Meie 06.12.2024 nr 7.2-2/24/17193-6

Paldiski linnas Tallinna mnt 7, Tallinna mnt 9, Pallase haljasala 6, Tallinna mnt 11, Tallinna mnt 17, Tallinna mnt 21, Tallinna mnt 23, Vanatalu, Ida tn L1 kinnistute ja lähiala detailplaneeringu koostölastamata jätmise

Võttes aluseks ehitusseadustiku (edaspidi *EhS*) ja planeerimisseaduse (edaspidi *PlanS*) ning kliimaministri 27.11.2023 [määruse nr 71](#) „Tee projekteerimise normid“ (edaspidi *normid*), peame vajalikuks lahendada K-Projekt ASi töö nr 23050 „Paldiski linnas Tallinna mnt 7, Tallinna mnt 9, Pallase haljasala 6, Tallinna mnt 11, Tallinna mnt 17, Tallinna mnt 21, Tallinna mnt 23, Vanatalu, Ida tn L1 kinnistute ja lähiala detailplaneering“ järgmised puudused.

Joonis 1. Väljavõtte planeeringu põhijoonisest

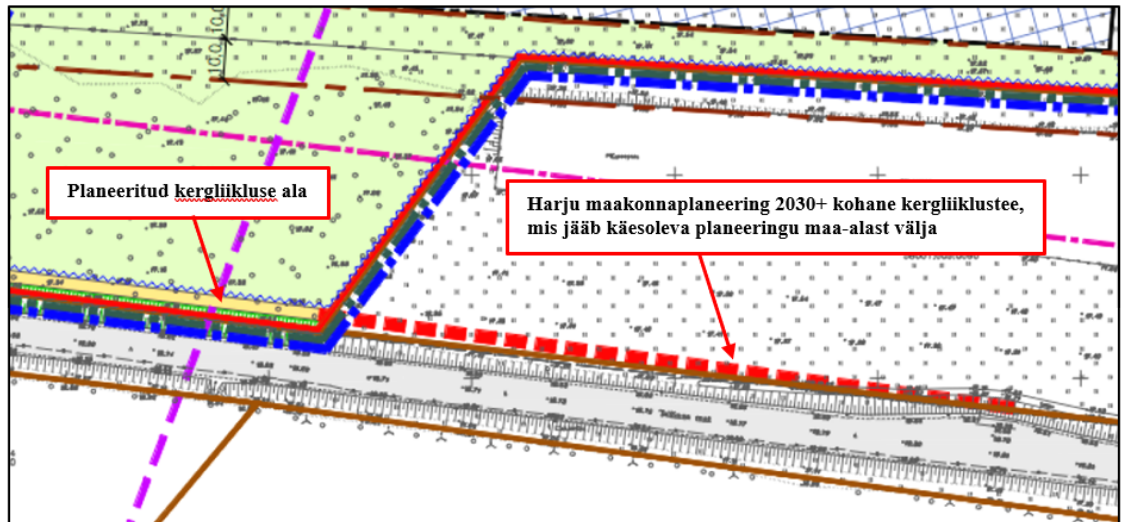
Planeeringu seletuskirja p 5.2. Liikluskorralduse ja parkimise korraldamise põhimõtted on öeldud, et Tallinn-Paldiski maanteelt on krundile pos 1 planeeritud kaks juurdepääsu. Idapoolne juurdepääs säilitatakse, läänepoolne juurdepääs on ette nähtud nihutada Paldiski linna poole otstarbekamasse asukohta, vt LISA 4.2 Tallinna maantee liikluseskiis (vt joonis 1).

Planeeringu seletuskirjas kirjeldatud ja põhijoonisel näidatud lahendus on vastuolus ristmike minimaalse vahekauguse nõudega normides. Planeeringu põhijoonise väljavõttelt ei nähtu, et nihutatav (läänepoolne) ristumiskoht km 46,49 on kavandatud likvideerida. Planeeringu seletuskirja p 5.2. Liikluskorralduse ja parkimise korraldamise põhimõtted tuua välja ning planeeringu joonisel näidata kõnealuse ristumiskoha likvideerimine vastava tingmäärgiga.

Joonis 3. Väljavõte normide lisast 1 tabelist 18

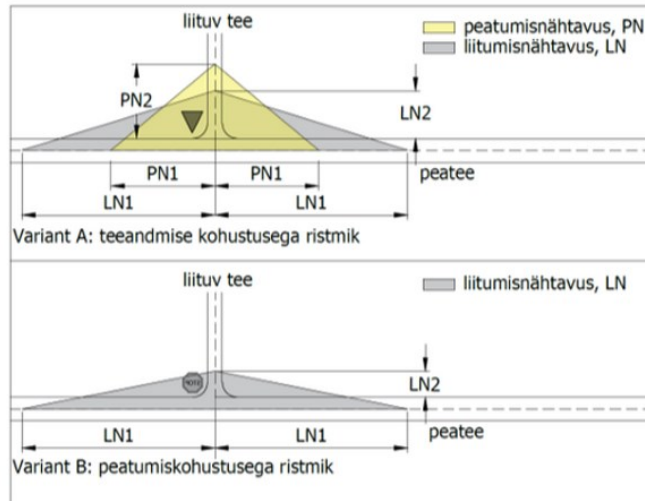
- Seisukohtade kirja p 8 esitatud nõue on ebakorrektselt lahendatud. Planeeringu põhijoonisele kantud nähtavuskolmnurgad ei vasta normide lisa 1 tabel 18 (vt joonis 3) ja lisa 2 joonisel 8 (vt joonis 4) toodud nõuetele. Palume planeeringu jooniseid korrigeerida arvestusega, et olemasolevate ristumiskohtade riigitee km 46,27 nähtavuskolmnurga mõõdud on 7x160 m (paremal) ja 7x230 (vasakul) ning km 46,81 nähtavuskolmnurga mõõdud on 7x230 m, kus 7 m on arvestatud riigitee katte servast ja haarad 160 m ning 230 m ulatuvad riigitee teljeni.

Joonis 5. Väljavõte tehnovõrkude koondplaanist

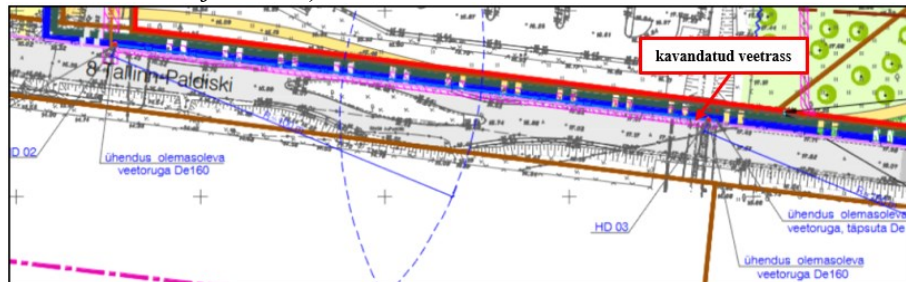
Planeeringu põhijoonisel on mitmed tehnovõrgud kavandatud riigitee alusele maale (nt veevarustus, vt joonis 5)

Selgitame, et EhS § 92 lg 1 alusel on tee rajatis, mis on ette nähtud inimeste, sõidukite või loomade liikumiseks või liiklemiseks. Tee osaks loetakse tunnel, sild, viadukt ja muud liiklemiseks kasutatavad ning tee toimimiseks vajalikud rajatised. Arvestades, et planeeringuga kavandatud tehnovõrgud ei ole eelpool nimetatud rajatised, mis on vajalikud tee toimimiseks ning riigitee alune maa on peaaegu täielikult riigitee rajatistega kaetud, ei näe me võimalust tehnovõrkude rajamiseks piki riigiteed riigitee alusele maale ning riigitee kaitsevööndisse. Palume tehnovõrkudele leida uus asukoht.

Joonis 4. Väljavõte normide lisast 2 joonisest 8

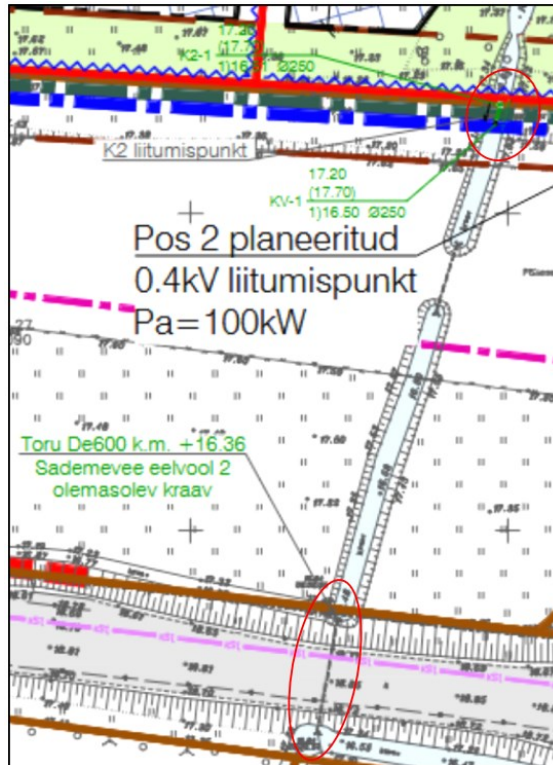
- Liitumisnähtavus LN2 on teeandmise kohustusega ristmikul, kui liituva tee liiklussagedus on:
- 1) üle 100 sõiduki ööpäevas – 15 meetrit;
 - 2) kuni 100 sõidukit ööpäevas – 7 meetrit
- Liitumisnähtavus LN2 on peatumiskohustusega ristmikul, kui liituva tee liiklussagedus on:
- 1) üle 100 sõiduki ööpäevas – 5 meetrit;
 - 2) kuni 100 sõidukit ööpäevas – 3 meetrit.
- Joonis 8.** Nõutud nähtavus ristmikul

Joonis 6. Väljavõtte planeeringu tehnovõrkude koondplaanist

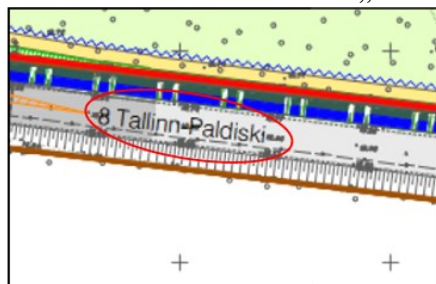
6. Seisukohtade kirja p 10 oleme esitanud nõude, et *sademevett ei tohi üldjuhul juhtida riigitee alusele maaiüksusele, sh riigitee koosseisu kuuluvatesse teekraavidesse. Jooniselt on võimalik välja lugeda et sademevesi on suunatud riigitee kraavi ja edasi riigitee km 45.71 olevasse truup (vt joonis 6).*

Märgime, et kui põhjendatud juhul kui teekraavidesse sademevete juhtimine on vältimatu, tuleb tagada truupe, kraavide läbilaskevõime ja muldkeha niiskusrežiim. Selleks tuleb hinnata arendustegevusest lisanduvaid vooluhulki, riigitee kraavide ja truupe läbilaskevõimet, sh truupe seisukorda ja teostada läbilaskearvutused kuni riikliku eesvooluni.
